Bauleitplanung der Gemeinde Westerholt

24. Änderung des Flächennutzungsplanes der Samtgemeinde Holtriem

Beteiligung gemäß § 4 Abs. 1 BauGB

Planausschnitt/Plan-Nr.
25599640D
Wasser

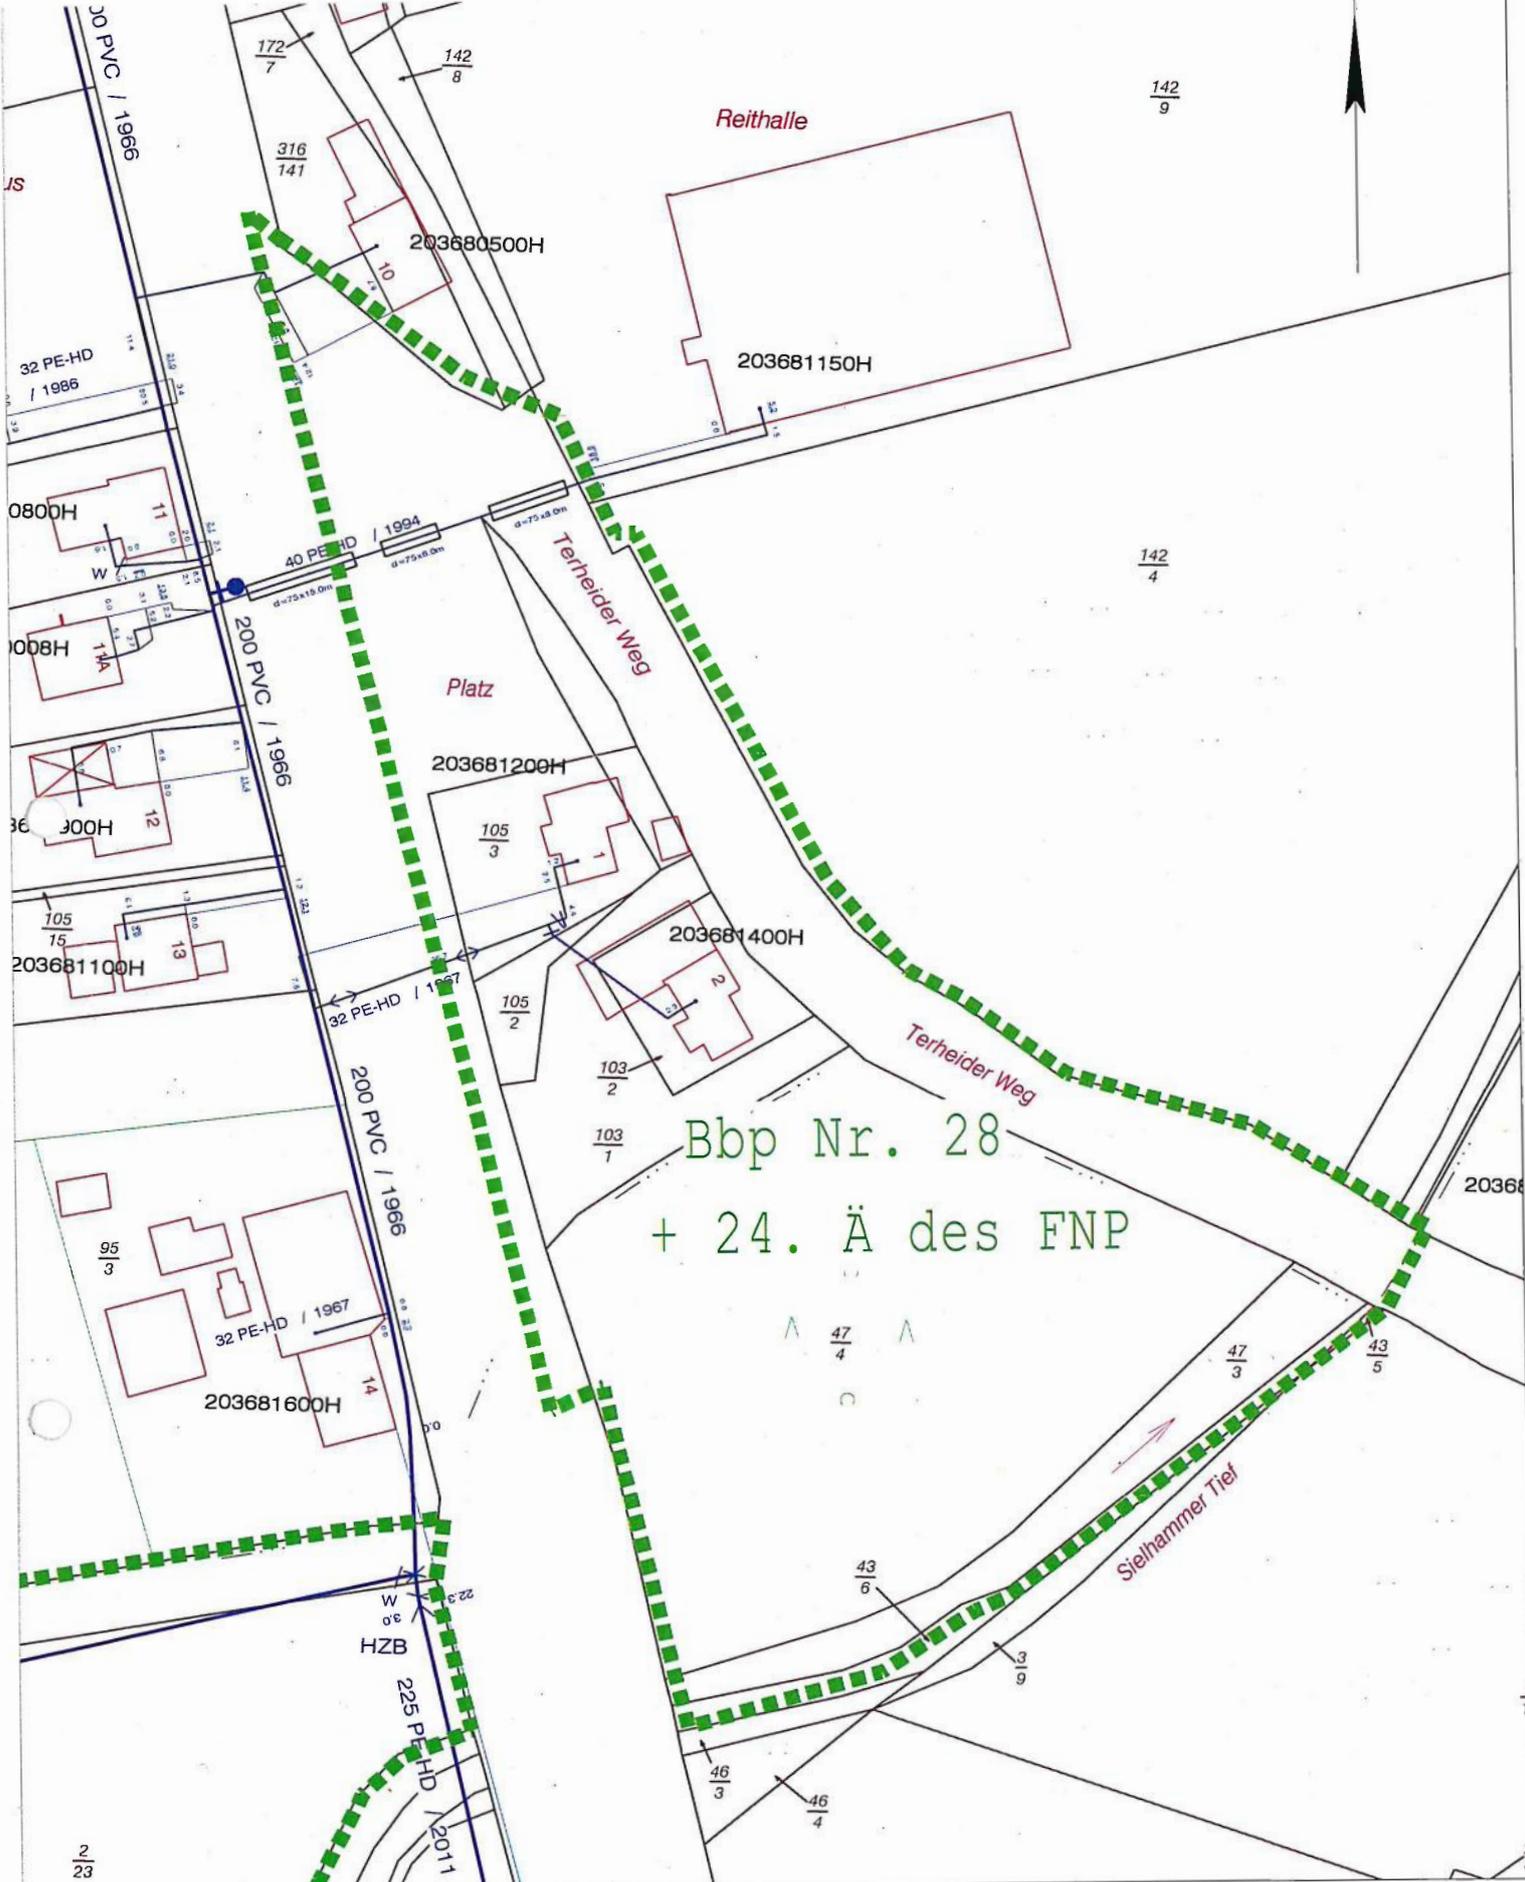
Im Bereich des Bebauungsgebietes befinden sich Hausanschlussleitungen des OOWV. Diese dürfen weder durch Hochbauten noch durch eine geschlossene Fahrbahndecke, außer in Kreuzungsbereichen, überbaut werden.

Bei der Erstellung von Bauwerken sind gemäß DVGW Arbeitsblatt W 400-1 Sicherheitsabstände zu den Versorgungsanlagen einzuhalten. Außerdem weisen wir darauf hin, dass die Versorgungsanlagen nicht mit Bäumen überpflanzt werden dürfen.

Um für die Zukunft sicherzustellen, dass eine Überbauung der Leitungen nicht stattfinden kann, werden Sie gebeten, ggf. für die betroffenen Leitungen ein Geh-, Fahr- und Leitungsrecht einzutragen.

Die Einzeichnung der vorhandenen Versorgungsanlagen in dem anliegenden Lageplan ist unmaßstäblich. Die genaue Lage der Leitungen gibt Ihnen Dienststellenleiter Herr Söhlke von unserer Betriebsstelle in Harlingerland, Tel.: 04977-919211, in der Örtlichkeit an.
